## Lisa 1. Ristumiskoha ehitamise nõuded

Võttes aluseks ehitusseadustiku (edaspidi *EhS*) § 99 lg 3, määrab Transpordiamet järgmised nõuded ristumiskoha ühendamiseks riigiteega.

Joonis 2. Ristumiskoha pikikallade kujundamine

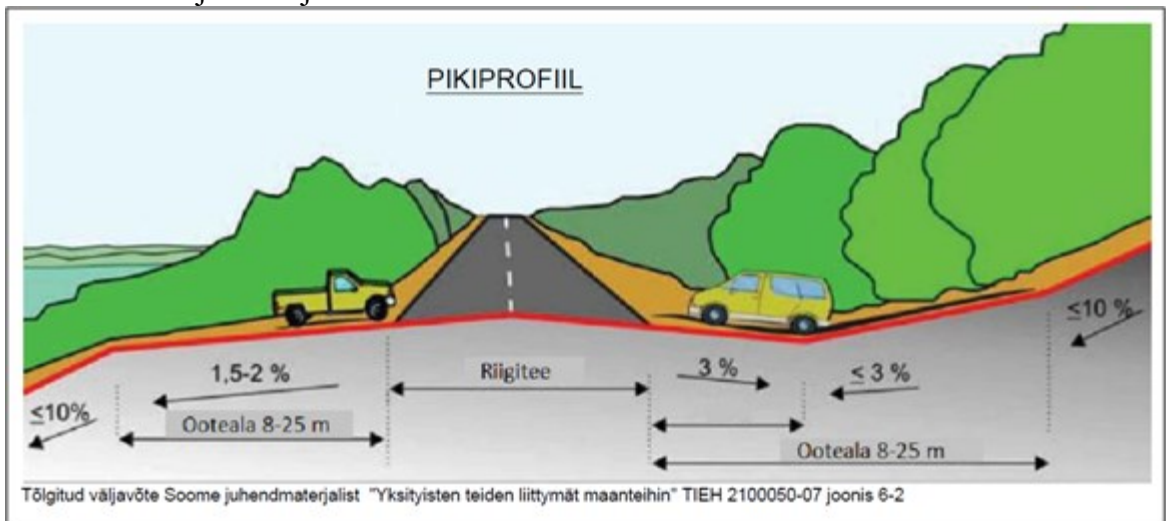
11. Ristumiskoht projekteerida riigiteega võimalikult täisnurga all. Ristumiskoha pikikalded määrata vastavalt alltoodud joonise põhimõtetele arvestusega, et riigitee alusele maale sademeveett üldjuhul ei juhitata.
